Wettbewerb Psychiatrische Klinik Münsterlingen TG

1. Preis (20 000 Fr.) **L. Demmler** in Firma **W. Appenzeller** und **L. Demmler AG**, Wädenswil; Mitarbeiter: R. Heitz, E. Kürsteiner

Aus dem Bericht des Preisgerichts

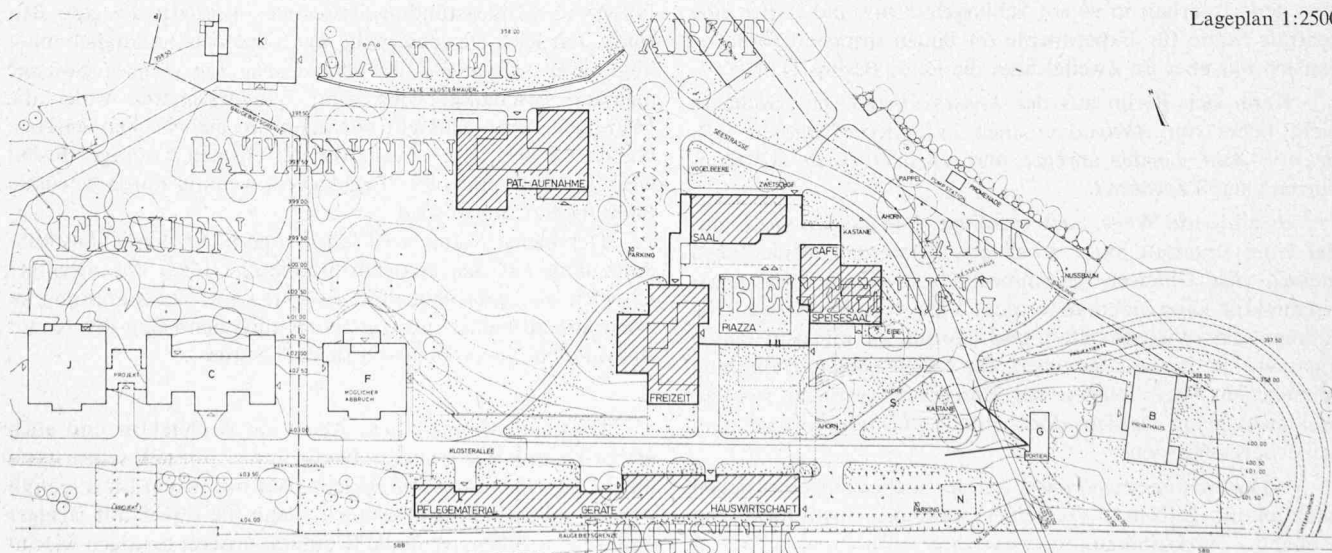
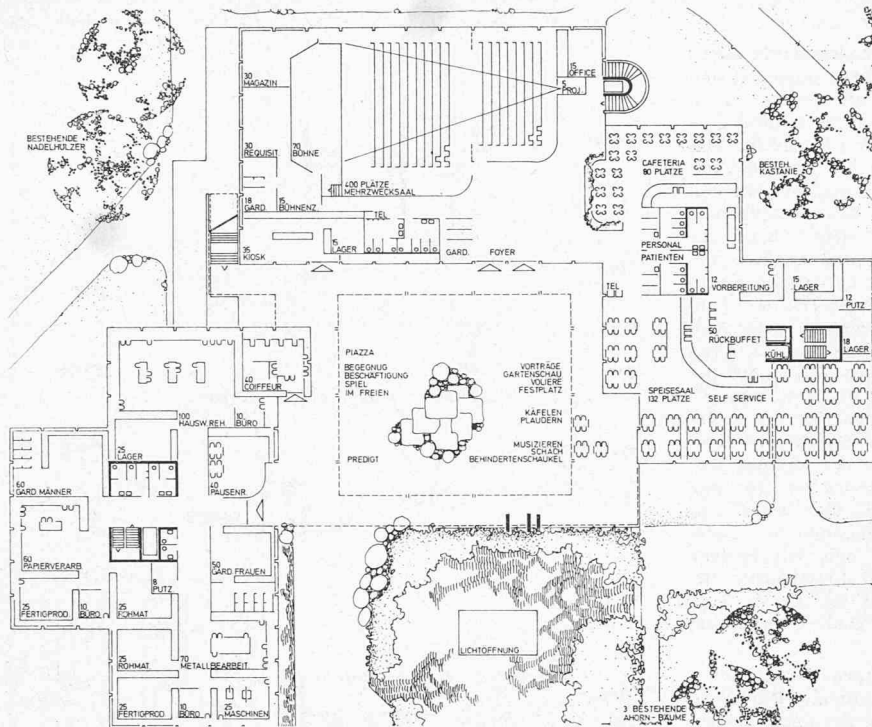
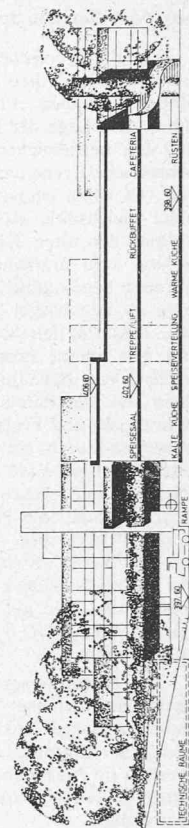
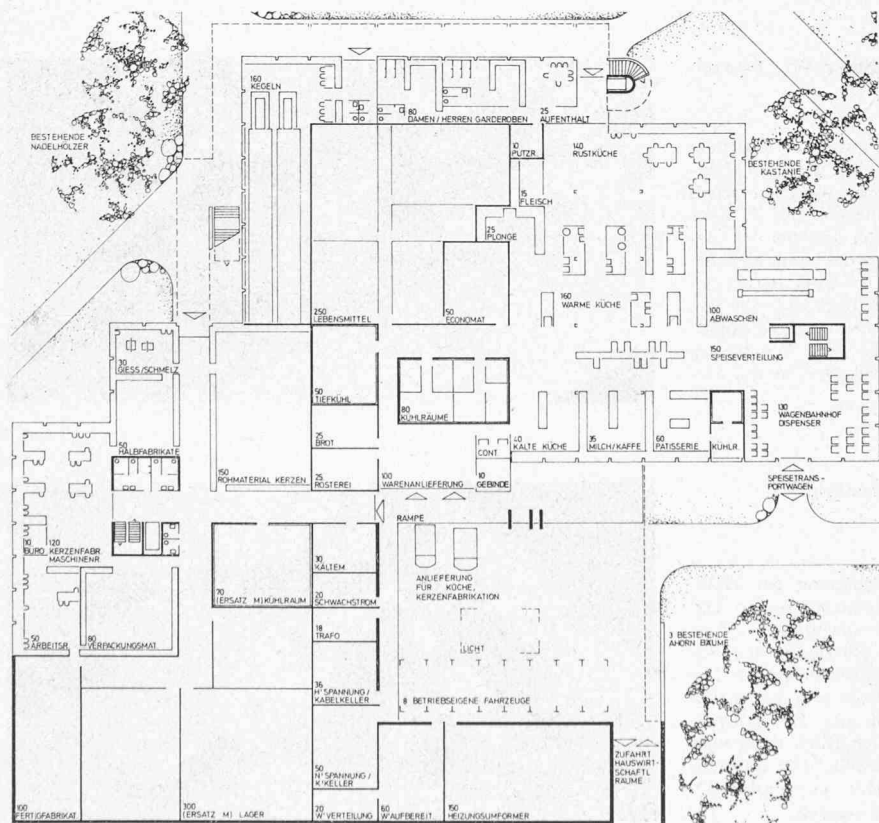
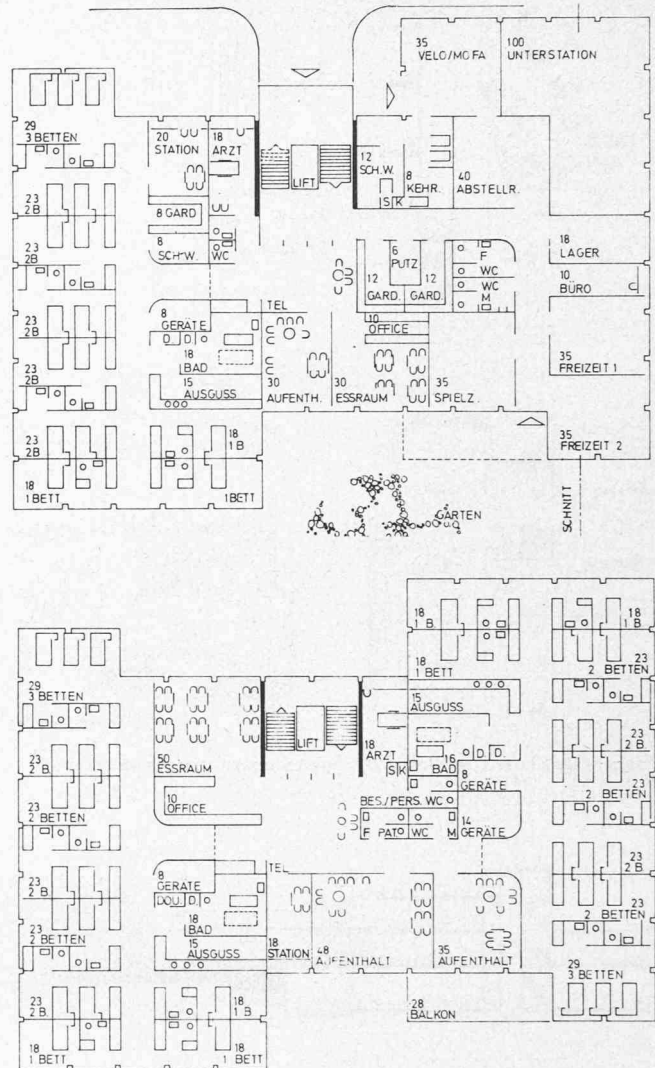
Die drei Hauptbereiche sind je in einem Gebäudekomplex untergebracht. Die Bauten sind ihrer Funktion entsprechend gegliedert und bilden zusammen mit der bestehenden Anlage differenzierte Freiräume. Die Lage der Bauten wird den landschaftlichen Gegebenheiten und den betrieblichen Forderungen in gleicher Weise gerecht: Das Gemeinschaftszentrum kommt voll in den Genuss der schönen Uferzone. Es ist in sinnvoller Weise als Ort der Begegnung gestaltet und bildet gleichzeitig das Tor zur Aussenwelt. Die Patientenaufnahme schliesst den alten Klosterbezirk räumlich ab und steht in guter Beziehung zum ärztlichen Zentrum. Hauswirtschaft und ärztliche Bedürfnisse liegen günstig an der Hauptverkehrsachse und dienen gleichzeitig als Lärmriegel gegen die Bahn. Die Werkstätten sind so orientiert, dass für den übrigen Betrieb keine Immissionen zu befürchten sind. Die schöne Promenade zur Frauenabteilung gewinnt durch den Wechsel von Bebauung und grosszügigen Freiräumen. Vom See her fügen sich die Bauten unauffällig in die Landschaft. Verpflegungs-, Mehrzweck- und Freizeiträume sind um einen intimen Hof zusammengefasst, wodurch ein ansprechendes und belebtes Zentrum entsteht. Restaurant und Café kommen voll in den Genuss der schönen Aussichtslage und stehen gleichzeitig in enger Beziehung zu Hof und Mehrzwecksaal. Sie liegen betrieblich günstig direkt über der Küche. In der Pflegestation wird das verlangte Raumprogramm in ansprechender Weise verwirklicht. Die Patientenzimmer und Arbeitsräume des Personals stehen in richtiger räumlicher und funktioneller Beziehung und sind gut belichtet und besonnt. Der Ersatz für das heutige Patientenhaus A ist im neuen Aufnahmegebäude zweckmässig untergebracht.

Die Gesamtdisposition gewährleistet ein rationelles und wirtschaftliches Arbeiten. Mit seinem klaren Aufbau ist das Projekt in bautechnisch-konstruktiver Hinsicht mit Ausnahme der unmotivierten Glasdächer problemlos im Unterhalt. Die differenzierten Bauten entsprechen im Massstab der bestehenden Anlage. Die Fassaden sind gut gegliedert, jedoch unklar dargestellt und im Wechsel der Materialien fragwürdig.

2. Preis (12 000 Fr.) H. Schmidt und Suter & Suter AG, Sirmach

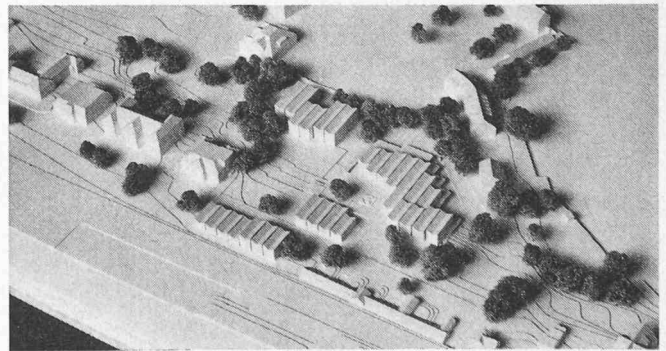
Die Neubauten mit den ihnen zugeordneten Freiräumen übernehmen den feinmassstäblichen Charakter der bestehenden Anlage. Mehrzweckgebäude und Beschäftigungsbauten bilden im östlichen Areal eine zweckmässige Gebäudegruppe. Das Aufnahmegebäude, in guter Verbindung zum ärztlichen Zentrum, schliesst den Innenbezirk des Klosterareals räumlich vorteilhaft ab. Fussgängerwege sind klar geführt und gut vom Fahrverkehr getrennt. Die Uferzone wird von Gebäuden frei gehalten und gewährt einen offenen Blick auf den See. Das Bauvolumen liegt im Mittel der Projekte. Das vorgeschlagene Bausystem verspricht eine wirtschaftliche Bauweise. Ein Vorteil des Projektes ist die massstäbliche Einfügung der Baukuben in das Gelände und ihre Beziehung zueinander.

3. Preis (11 000 Fr.) Kräher und Jenni, Frauenfeld

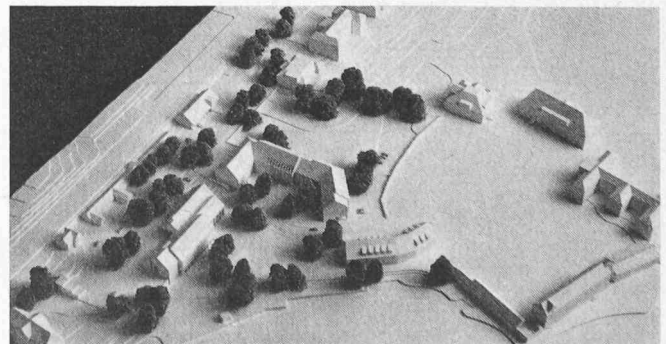
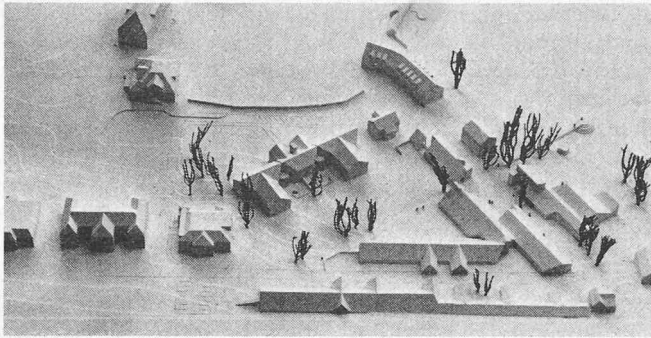
Das Projekt nimmt die geschlossene Randbebauung der Halbinsel auf und führt die Bauform des ärztlichen Zentrums weiter. Dadurch entsteht einerseits eine weite Durchblicke gewährende Zäsur zur Reihe des 19. Jahrhunderts; andererseits wird ein gegen den See geöffneter Hof gebildet, der durch seine Grosszügigkeit anspricht. Die projektierten Baukuben mit den Giebelhöfen fügen sich gut in die bestehende bauliche und landschaftliche Situation ein. Die konventionelle Bauweise mit Satteldächern kann als wirtschaftlich bezeichnet werden. Das Bauvolumen liegt über dem Durchschnitt. Die differenzierte kubische Gestaltung ist anerkennenswert. Der Eingangsbereich wirkt einladend, die Fassadengestaltung etwas schematisch.

4. Preis (10 000 Fr.) **René Antoniol und Kurt Huber,**
Frauenfeld

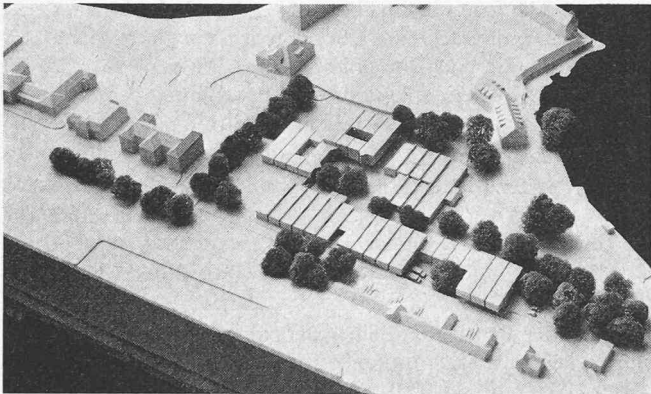
Der Projektverfasser überbaut das südöstliche Areal mit zweigeschossigen Giebelbauten. Verpflegungs- und Mehrzweckgebäude zwischen Portier und ärztlichem Zentrum bilden eine Fussgängerzone mit intem Dorfcharakter. Die Strasse längs der Bahn erhält durch die beidseitige Bebauung einen betonten Abschluss. Die Aufnahme-station schliesst das Gebiet der Patientenhäuser an sich richtig ab. Durch ihre Baumasse und die knappen Abstände zu den Nachbarbauten wirkt sie jedoch zu sehr als Riegel. Das Bauvolumen liegt wesentlich unter dem Mittel, das Raumprogramm ist nicht in allen Teilen erfüllt. Die gesamte Anlage wirkt massstäblich gut.
